datum : 15 februari 2011  
 onderwerp : Advies cultuurhistorische waarde wachthuis Hoedekenskerke  
 locatie : Veerweg 2, Hoedekenskerke, gemeente Borsele  
 ons nummer : BOR11-M-002 Veerhuis H'kerke *Ziense*

**ERRATUM PLANBESCHRIJVING HOEDEKENSKERKE RESTANT [W4B]  
PZDT-R-10289a ONTW.  
VERBETEREN STEENBEKLEDING**

**Foto's bestaande situatie**  
**Opname januari 2011**

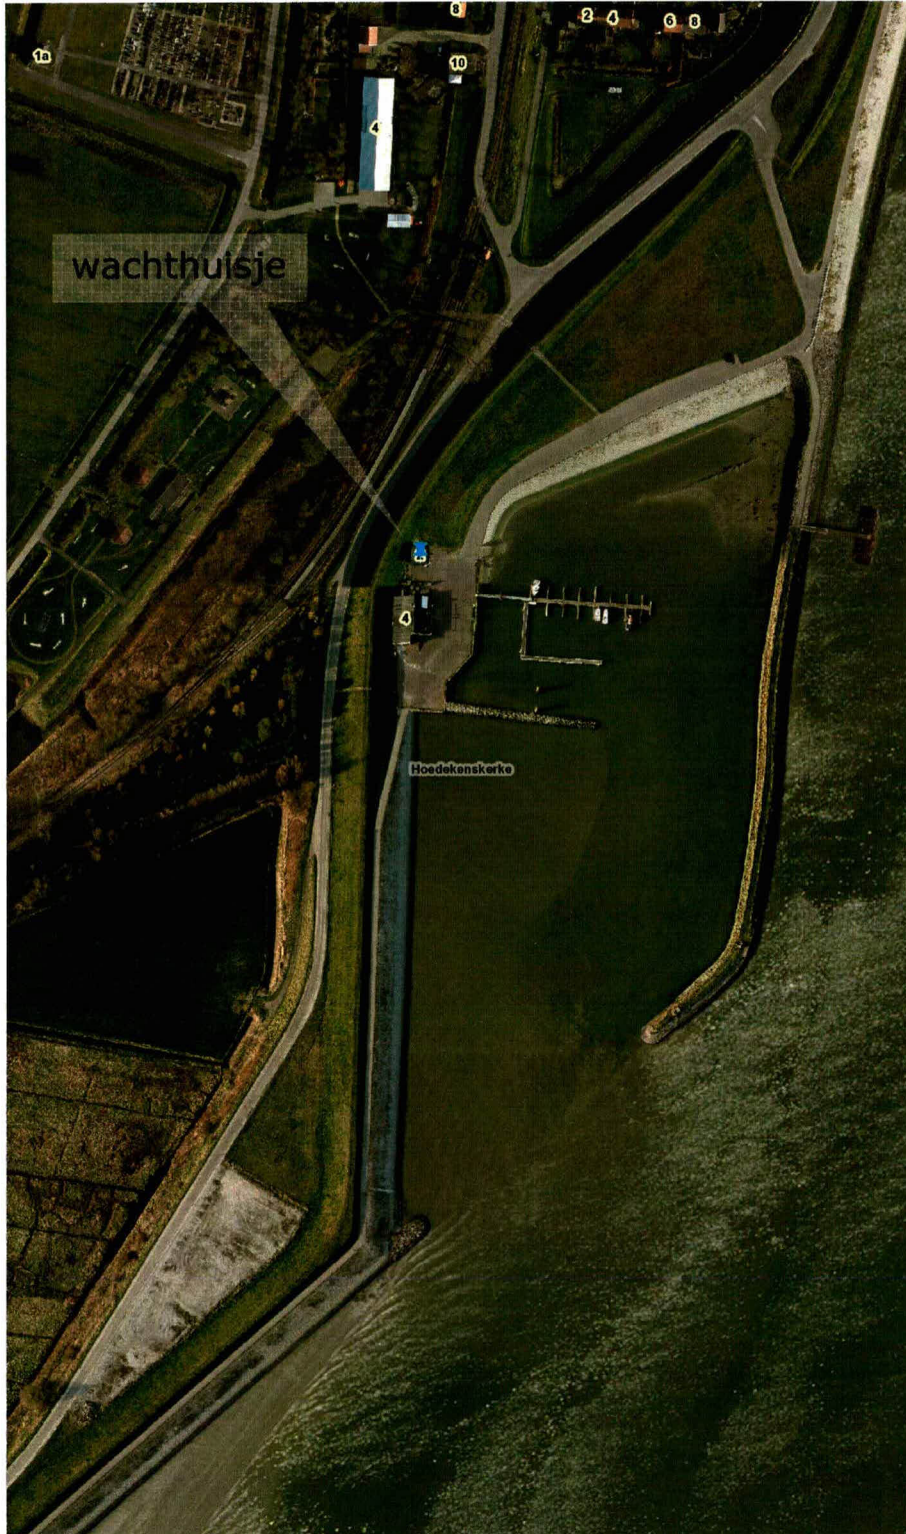
Verstoringsen zijn in het object klein in aantal en zeer ondergeschikt. Ze zijn te vinden op het gebied van de situering (plaatsing half in de dijkvoet, beeld verstoord door een direct naastgelegen eenvoudig horecagebouw met terras) en ondergeschikte latere aanpassingen (muurdoorbraak binnen t.b.v. kantoortje, detaillering trapleuning toegangstrap, gevelsteen verwijderd als doorgeefluik kaartloket).

Het gebouw heeft zeker behoefte aan groot onderhoud. In de betonsokkel is op meerdere plaatsen betonschade door wapeningsroest en in alle gevels is tenminste één grote zettingscheur aangetroffen. Belangrijke gebreken anders dan de genoemde scheurvormingen en lokale betonschade zijn niet aangetroffen. Het geheel is daarmee op relatief eenvoudige wijze weer in goede en functionerende staat te brengen. Een regionale leerlingenwerkplaats zou mogelijk een rol kunnen spelen bij de restauratie van dit karakteristieke wachthuisje.
